Тормозные системы мотоциклов – Правила № 78

Предложение по поправкам к Правилам № 78 (единообразные предписания, касающиеся официального утверждения транспортных средств категорий L₁, L₂, L₃, L₄ и L₅ в отношении торможения)

Представлено экспертом от Международной ассоциации заводов-изготовителей мотоциклов*

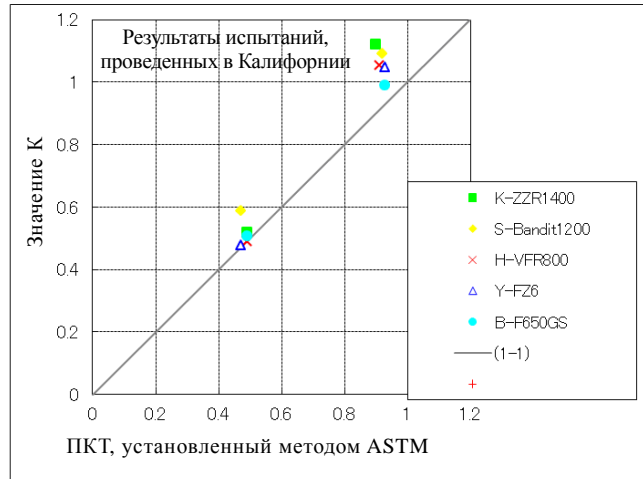
c) В контексте обсуждения ГТП № 3 в Калифорнии было проведено сопоставительное испытание К-метода и метода ASTM. Результаты этого испытания приведены на графике ниже.

Значения ПКТ были рассчитаны К-методом для одной и той же испытательной трассы, и были сделаны следующие выводы:

- измеренные величины ПКТ в случае разных мотоциклов (шин) различаются;
- такую степень разброса следует считать допустимой.

Было установлено, что даже на одной и той же испытательной трассе значения ПКТ для каждого мотоцикла различаются. Была отмечена целесообразность измерения ПКТ испытательной трассы с использованием одного и того же мотоцикла для поддержания одинаковых условий испытания трассы на определение ПКТ.

Предложение МАЗМ включает условие, в соответствии с которым при выборе мотоцикла следует подтверждать степень корреляции К-метода и

метода ASTM применительно к этому мотоциклу. МАЗМ считает, что мотоцикл со степенью корреляции, которая аналогична той, которая была выявлена в ходе испытаний в Калифорнии, может использоваться в качестве репрезентативного транспортного средства для измерения ПКТ трассы.

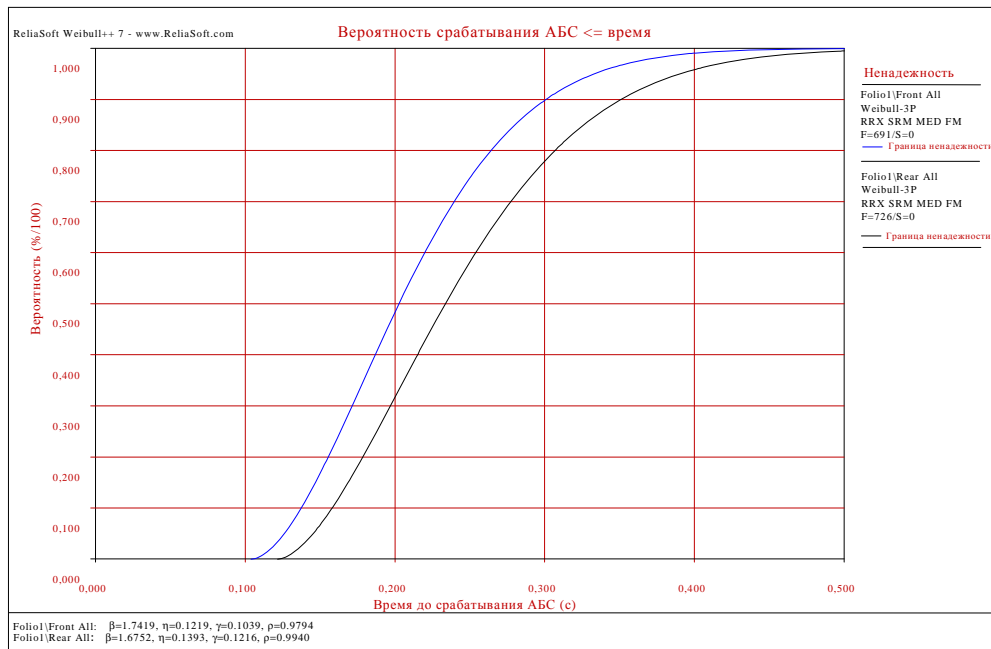
"9.5 ...

f) Интенсивность применения тормозов:

Тормозное усилие должно прилагаться в течение **0,1–0,5** секунды."

В ходе проведения испытаний было отмечено, что в результате приложения тормозного усилия, указанного в пункте 4.9.5.1, значительное число испытаний может иметь неудовлетворительный исход. На нижеприведенном графике видно, что при нижнем граничном значении, составляющем 0,2 секунды, доля отрицательных результатов составляет 30–50%.

При снижении нижнего предела до 0,1 секунды доля испытаний с отрицательным результатом уменьшается практически до нуля. Допущение снижения нижнего предела ведет к ужесточению правил из-за охвата большего диапазона интенсивности применения тормозов и к исключению ограничительных условий проведения испытаний.
